보정서

【보정구분】	명세서등 보정
【제출처】	지식재산처장
【제출인】	
【명칭】	엘지디스플레이 주식회사
【특허고객번호】	1-1998-101865-5
【사건과의 관계】	출원인
【대리인】	
【명칭】	특허법인(유한) 유일하이스트
【대리인번호】	9-2017-100261-6
【지정된변리사】	변리사송해모, 변리사김은구
【포괄위임등록번호】	2017-078523-6
【사건의 표시】	
【출원번호】	10-2022-0190034
【제출원인이 된 서류의 발송번호】	9-5-2025-1053312-08
【보정할 서류】	명세서등
【보정할 사항】	
【보정대상항목】	별지와 같음
【보정방법】	별지와 같음
【보정내용】	별지와 같음
【취지】

보정서

【도 4】

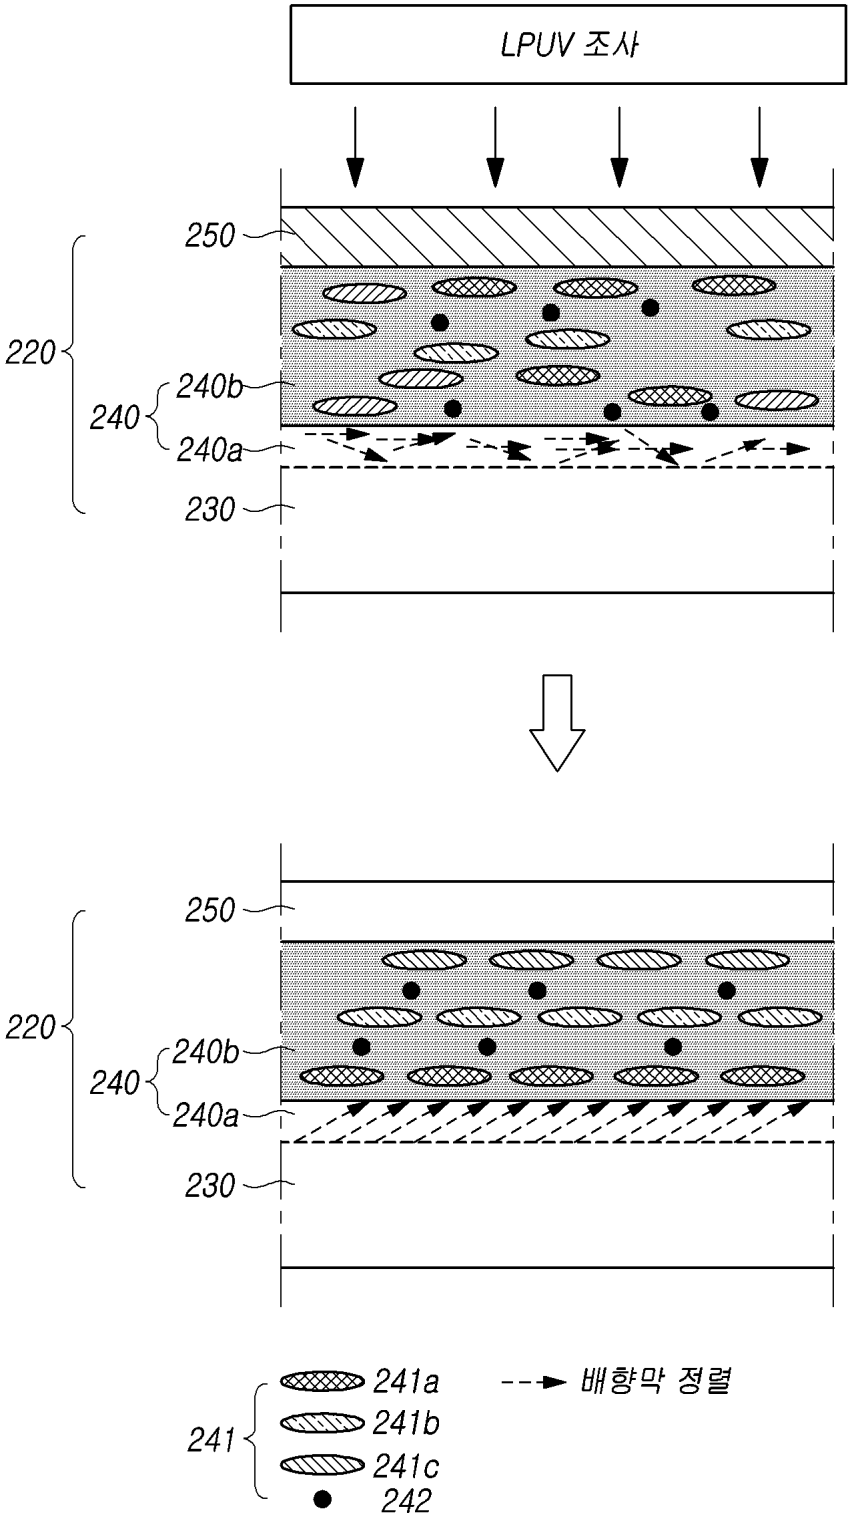
【0046】 도 4를 참조하면, 수평 배향 염료층(240)은 수평 배향막(240a)과 염료층(240b)을 포함할 수 있다.

【0047】 상기 염료층(240b)은 바인더 수지에 염료(241)를 포함할 수 있다.

【0049】 염료층(240b)은 광경화성 수지의 중합 반응을 촉진하는 촉매로 광 개시제(242)를 포함할 수 있다.

【보정대상항목】 도 4

【보정방법】 정정

LPUV 조사
250
220
240b
240
240a
230
250
220
240b
240
240a
230
241a
배향막 정렬
241
241b
241c
242
